Fédération S.E.P.A.N.S.O. LANDES
Société pour l'Etude, la Protection et l'Aménagement de la Nature dans le Sud-Ouest (Landes)
1581 route de Cazordite, 40300 CAGNOTTE

Objet n° 1 : Enquête publique préalable à un défrichement pour l'implantation d'une centrale photovoltaïque au sol sur la commune de SORE (Landes)

Objet n° 2 : Participation du public par voie électronique relative à la demande de défrichement de 7 ha 08 a 20 ca pour le projet d'implantation d'une centrale photovoltaïque sur la commune de SORE (Landes)

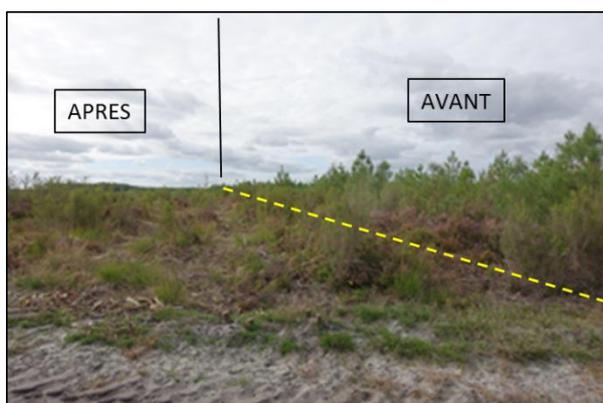
Or le cahier des charges du CR 4, non cité au dossier¹, ([téléchargeable ici](#)) spécifie au chapitre 2.2 Limites de puissance et distance entre Installations : « *Seules peuvent concourir les Installations pour lesquelles la somme de la Puissance de l'Installation et de la Puissance des Installations situées à une Distance inférieure à 500 m proposées à la même période de candidature est inférieure ou égale à 17 MWc* ». Autrement dit, les tranches de 17 MWc devraient être distantes de 500 mètres minimum. Ce qui n'est pas le cas entre COM 3 et COM 4 qui sont accolées l'une à l'autre (voir plan ci-dessous).

Observation n° 1 : veuillez interroger le maître d'ouvrage et éventuellement la CRE pour confirmer la non-conformité de distance entre les 2 tranches du « Communal Ouest » de 17 MWc et le « Communal Est » de 7 MWc. Dans l'affirmative, quelle tranche, choisit-il de supprimer ?

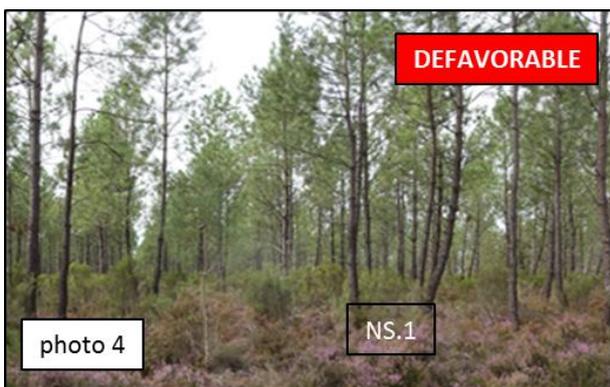
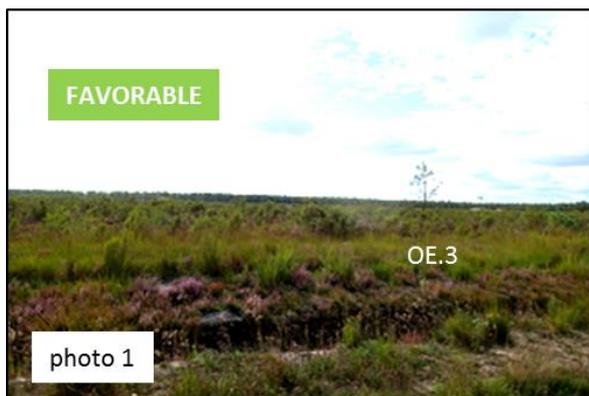
Hélas, nous devons parler au passé car des travaux de récolte de ce peuplement pour en faire des plaquettes de Bois-Energie (BE), a débuté sur la moitié de la parcelle et devrait se poursuivre (voir photos infra). Il est regrettable que le jeune peuplement forestier actuel, dont le bon potentiel aurait pu être confirmé, ait été sacrifié avant l'autorisation éventuelle de défrichement.

Observation n° 2 : veuillez-vous renseigner, pour savoir qui a décidé ces travaux de mise en plaquette et de justifier cette décision inopportune car venant anticiper l'autorisation de défrichement, et qui en cas de refus, obligera le propriétaire à avoir recours à une régénération artificielle.

Installations photovoltaïques de SORE

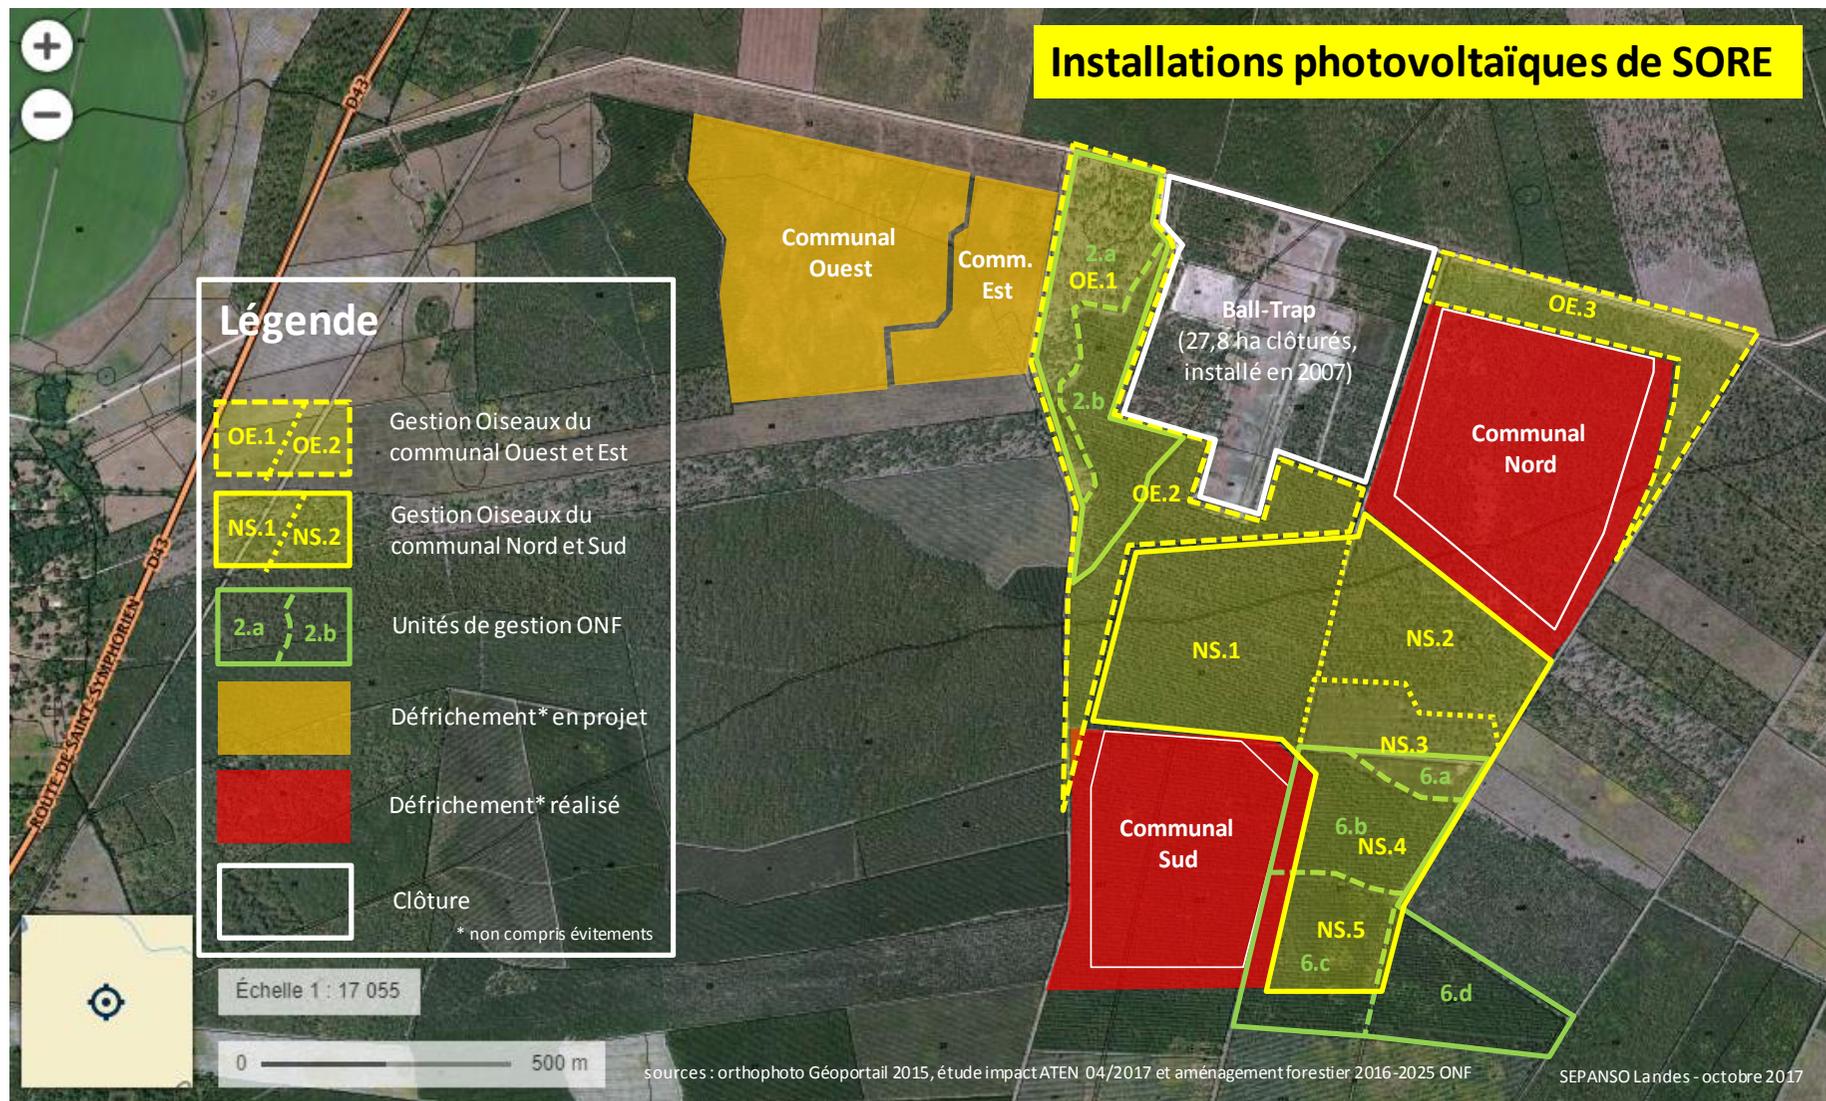
En revanche, les terrains prévus pour une « mise en gestion favorable des milieux adjacents pour les oiseaux » (voir EI, p.130 et carte ci-dessous) sont en partie sous régime forestier et sont gérés par l'Office National des Forêts selon un aménagement forestier approuvé par le préfet de Région, le 16 février 2017 (aménagement 2016-2030, [téléchargeable ici](#)) qui ne prend pas en compte la « mesure oiseaux ».

Or cette superficie est en très grande partie occupée par des peuplements forestiers d'âge moyen dont la fermeture du couvert ne permettra pas le développement d'une végétation de strate basse favorable à ces oiseaux (voir les photos ci-dessous).

Nous avons analysé les parcelles concernées par la « mesure oiseaux » concernant le projet soumis à la présente enquête ainsi que le projet en cours d'installation (« Communal Nord et Sud »). Nous montrons que globalement, la « mesure oiseaux » devrait être inefficace à plus de 85% de la surface concernée (voir tableau 2).

Concernant le dérangement des oiseaux, il est étonnant que les émissions sonores liées à la proximité immédiate du Ball-trap, important équipement constituant une enclave privée au milieu de la forêt communale (voir carte), soient considérées comme « bonnes » (voir EI, p. 50).

Observation n° 3 : veuillez demander d'une part à l'ONF pourquoi la stricte mise en œuvre de la « mesure oiseaux » exigée par l'Etat n'est pas encore effectuée alors les défrichements du « Communal Nord et Sud » sont faits et pourquoi les conventions identiques ne sont pas jointes au dossier et d'autre à un expert ornithologue, par exemple de la Ligue de Protection des Oiseaux (LPO) si la « mesure oiseaux » proposée à Sore est pertinente.
